Návrhy pripomienok obyvateľov lokality Vyšné Kapustníky k Návrhu Územného plánu mesta Košice

1. Odmietnutie križovatky K-08 a obslužnej cesty C-06

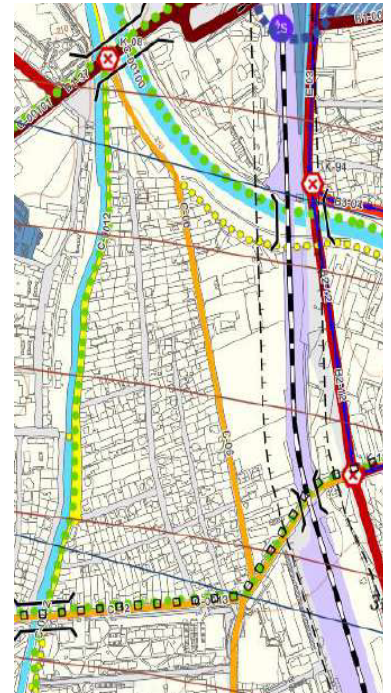
Nesúhlasím s dopravným napojením Hlinkovej ulice na Slovenskú ulicu križovatkou K-08 a s vytvorením obslužnej cesty C-06 na Slovenskej ulici. Cesta na Slovenskej ulici má mať charakter miestnej komunikácie.

Križovatka K-08 nebola súčasťou Konceptu Územného plánu mesta Košice ani súčasťou Súborného stanoviska k tomuto konceptu. Z uvedeného dôvodu nie sú riešitelia Návrhu Územného plánu legislatívne oprávnení zahrnúť križovatkou K-08 do Návrhu Územného plánu mesta Košice.

1. Nebola spracovaná ani zverejnená žiadna štúdia, ktorá by potrebu križovatky K-08 zdôvodňovala.
2. Zriadenie uvedenej križovatky zvýši dopravnú záťaž v celej lokalite, bude mať negatívny vplyv na životné prostredie a bezpečnosť obyvateľov danej lokality, výrazne zmení charakter a identitu lokality Vyšné Kapustníky a znehodnotí nehnuteľnosti, ktoré sa na tomto území nachádzajú.

2. Odmietnutie verejnej osobnej dopravy na ulici Ťahanovské riadky

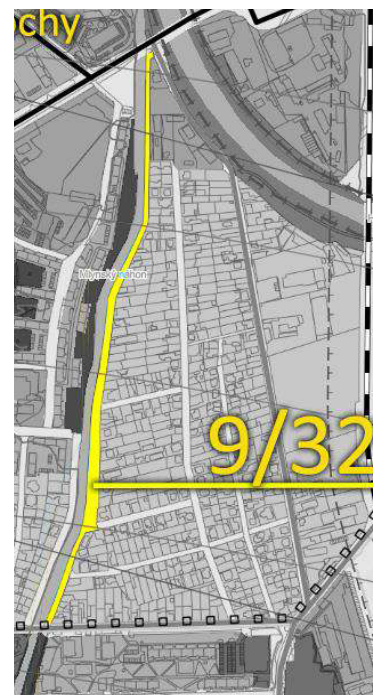
Nesúhlasím s možnosťou zriadenia verejnej osobnej dopravy, ani zástavky VOD na ulici Ťahanovské riadky (funkčná plocha 9/32/1) a žiadam, aby bol v regulačnom liste funkčnej plochy 9/32/1 vytvorený záznam takéhoto regulatívu.

- d. na Komenského ulici 2 zastávky električky s väčšinou kľúčových električkových spojov v dosahu do 15 minút,a preto neexistuje žiadna potreba zriadiť trasu verejnej osobnej dopravy na ulici Ťahanovské riadky a za týmto účelom nebola spracovaná žiadna štúdia, ktorá by túto potrebu zdôvodňovala.

3. Odmietnutie zvýšenia dopravnej záťaže na Rampovej ulici, na ulici Slovenskej jednoty a na Alvinczyho ulici

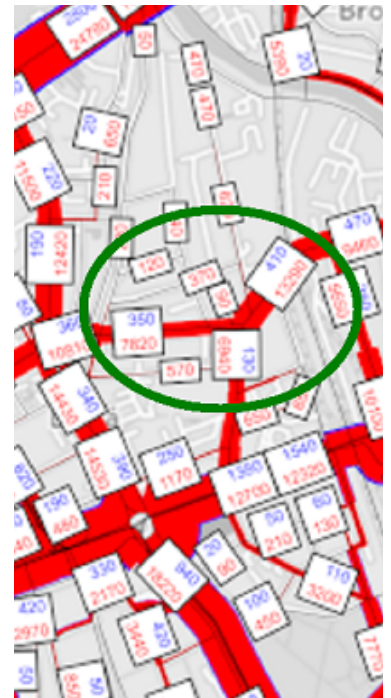
Nesúhlasím so zvýšením dopravnej záťaže na Rampovej ulici o viac ako 60%, na ulici Slovenskej jednoty viac o 40% a na Alvinczyho ulici o viac ako 360%. Žiadam, aby boli prijaté opatrenia, ktoré aktuálnu úroveň dopravného zaťaženia na týchto uliciach výrazne znížia.

Súčasný riešenie kruhového objazdu, ktorý spája uvedené ulice, je kapacitne a rozmerovo nedostatočné. O nevyhovujúcom priemere kruhového objazdu svedčia vyjazdené brázdy po nákladných autách cez vnútorný kruh zelene.

Celý zámer je tiež v rozpore s kapitolou **B.12.3.2 Cestná automobilová doprava**, v ktorej deklarujete, že "dnes významné cestné zbera, ktorých kapacita nebude zvyšovaná, a ktorých obslužná funkcia bude preferovaná, ako je Štúrova ulica v centre, Južná trieda v súbežnom úseku s Jantárovou, Letný, boženy Němcovej, Zimná, **Slovenskej jednoty**, Svätoplukova, **Alvinczyho** a pod."

6. Odmietnutie umiestnenia transformátorovej stanice 22 kV na ulici Ťahanovské riadky

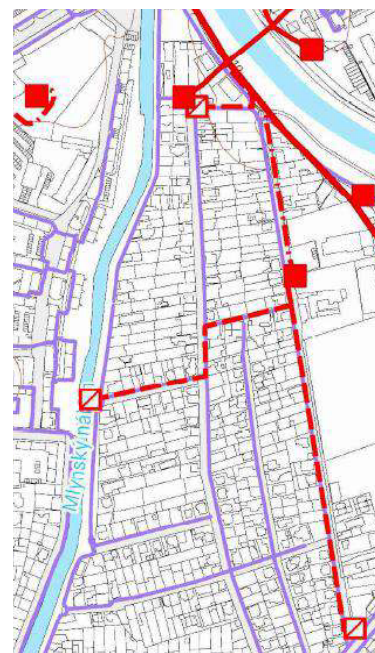
Nesúhlasím s umiestnením transformátorovej stanice 22 kV na ulici Ťahanovské riadky.

Umiestnenie transformátorovej stanice 22 kV na ulici Ťahanovské riadky pri Mlynskom náhone je úplne nevhodné a je v rozpore s projektom "Revitalizácia Mlynského náhonu v Košiciach", ktorý stanovuje pre tieto plochy hodnotnejšie využitie.

Mlynský náhon je v Regionálnom územnom systéme ekologickej stability registrovaný ako biokoridor regionálneho významu a vzťahuje sa na neho ochranné pásmo minimálne 50 metrov.

7. Zákaz pre umiestnenie nevhodných prevádzok v celej lokalite Vyšné Kapustníky (priemyselné objekty)

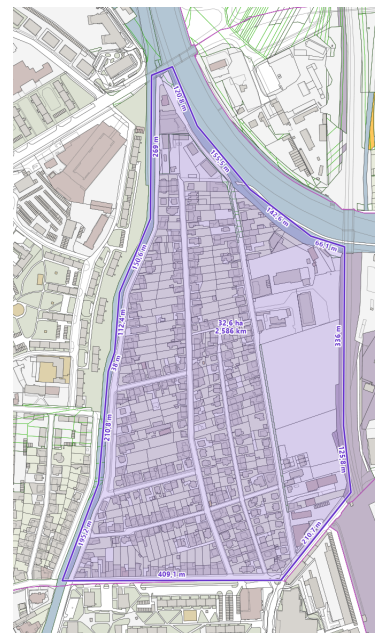
Pre funkčné plochy 9/33/1, 9/33/3, 9/33/4, 9/33/5, 9/33/6, 9/33/7, 9/33/8, 9/33/9, 9/33/10, 9/33/11, 9/29/4 a 9/29/8 žiadam prostredníctvom regulačného listu zakázať umiestnenie skladov, prevádzok priemyselnej výroby, chemickej výroby, čističiek, čerpacích staníc, nabíjacích staníc, umyvární áut a opravovní áut.

9. Zmena "Stavu územia" funkčnej plochy 9/29/4 na "Stabilizované územie"

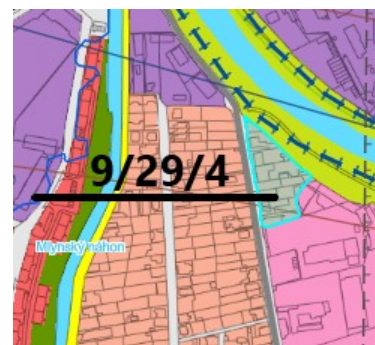
Žiadam funkčnej plochy 9/29/4 zmeniť Stav územia z "Transformačného územia" na "Stabilizované územie".

Uvedené funkčná plocha je zastavaná rodinnými domami a nie je predpoklad ani dôvod jej budúcej transformácie.

13. Doplnenie pešieho prepojenia v smere východ - západ

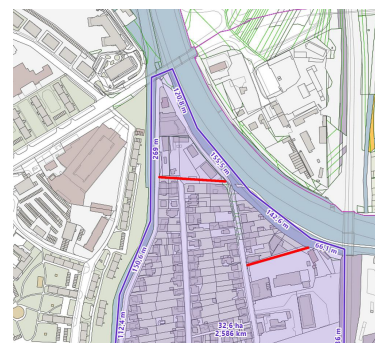
Žiadam doplniť pešie prepojenie ulice Ťahanovské riadky, Moravská ulica a Slovenská ulica na konci Moravskej ulice a Slovenskej ulice smerom k Hornádu k železničnému mostu.

Navrhované pešie prepojenie, ktoré tu v minulosti bolo a teraz citelne chýba, umožní lepšiu mobilitu v smere východ - západ. Aktuálne obyvatelia a návštevníci tejto časti lokality Vyšné Kapustníky sú obmedzovaní v prístupe k jednotlivým uliciam, ktoré majú severo - južný smer, a musia obchádzať neprístupné územia.

15. Doplnenie pešieho prepojenia v smere sever - juh smerom na Aničku

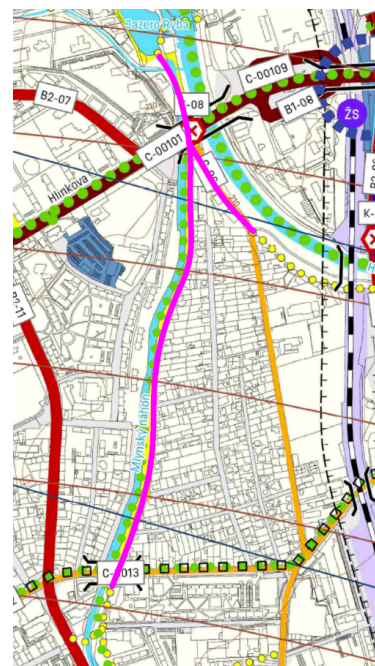
Žiadam doplniť pešie prepojenie:

- a. Z Tyršovho nábrežia po ulici Ťahanovské riadky, pod mostom na Hlinkovej ulici po ľavom brehu Mlynského náhona až po jazero Ryba Anička.
- b. Od Slovenskej ulice na sever pri Hornáde, pod mostom na Hlinkovej ulici po ľavom brehu Mlynského náhona až po jazero Ryba Anička.

Navrhované pešie prepojenie sa vo výkresoch nenachádza z dôvodu chyby pri ich kreslení, čo potvrdili zástupcovia ÚHA, a bude doplnené.

16. Odstránenie dominanty D-69 z Územného plánu

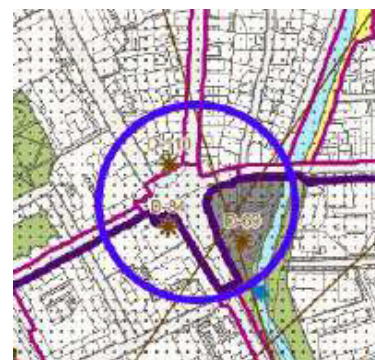
Žiadam odstrániť dominantu D-69 z Územného plánu.

Na tomto mieste nie je dôvod mať žiadnu dominantu, pretože by bola mimoriadne rušivým a nevhodným elementom.

“C. NÁVRH ZÁVÄZNEJ ČASTI, C.5.4.4, v tabuľke 12” má výškové obmedzenie 27 poschodí.

Zástupcovia ÚHA deklarovali, že ide o preklep, a že správne výškové obmedzenie má byť 7 poschodí. Ani tento fakt nič nemení na skutočnosti, že na tomto mieste nemá byť žiadna dominanta.

17. Ochrana výhľadu na scenériu Mlynského náhona

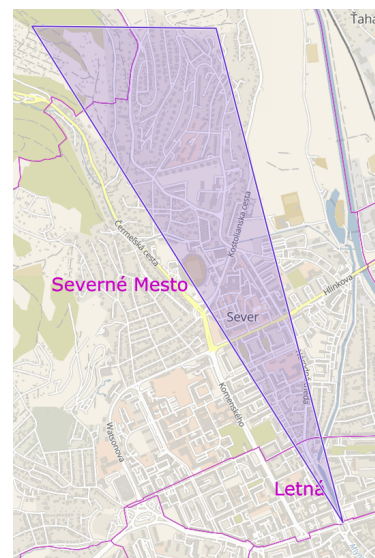
Žiadam chrániť ikonický výhľad na scenériu Mlynského náhona od jeho výpustného objektu smerom na sever s unikátnou scenériou širokej hladiny Mlynského náhona s odleskami, budovami na ľavej strane, mohutnými stromami na pravej strane, v pozadí s dvoma 12 poschodovými vežiakmi na Palkovičovej ulici, a na horizonte s Hradovou s vyhliadkovou vežou. Výhľad má byť chránený hlavne, ale nie len, pred umiestnením výškových budov, billboardov a iných prvkov, ktoré by chránený výhľad mohli poškodiť, a tiež pred nevhodným pretvorením vodnej plochy a odstránením flóry, ktorá je súčasťou jedinečnej scenérie.
